Service Bulletin

Lave-linge Front

- MODELE** : Chassis :Caresma –
Tous les appareils comme AWOE xxxx (Ex : AWOE 9558 – AWOE 9759 – AWOE 9769 etc.....)
- SUJET** : Description des actions à effectuer pour améliorer l'ouverture et la fermeture de la porte de hublot. Ce problème de fermeture peut faire apparaître un défaut de type F13.

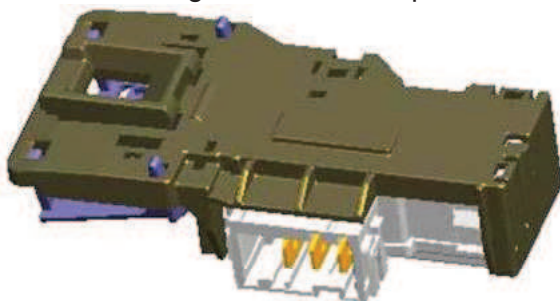
1) Si la porte ne se ferme pas correctement :

- La position de la fixation de la porte doit être vérifiée. Si celle-ci est correctement fixée, il faut vérifier le crochet de porte. Si la distance « A » est inférieure à 7,6 mm, il faut changer ce crochet de porte :

- Rep 1310 : Crochet de porte couleur noire : **4801 111 01377**
- Rep 1310 : Crochet de porte couleur blanche : **4801 111 00211**
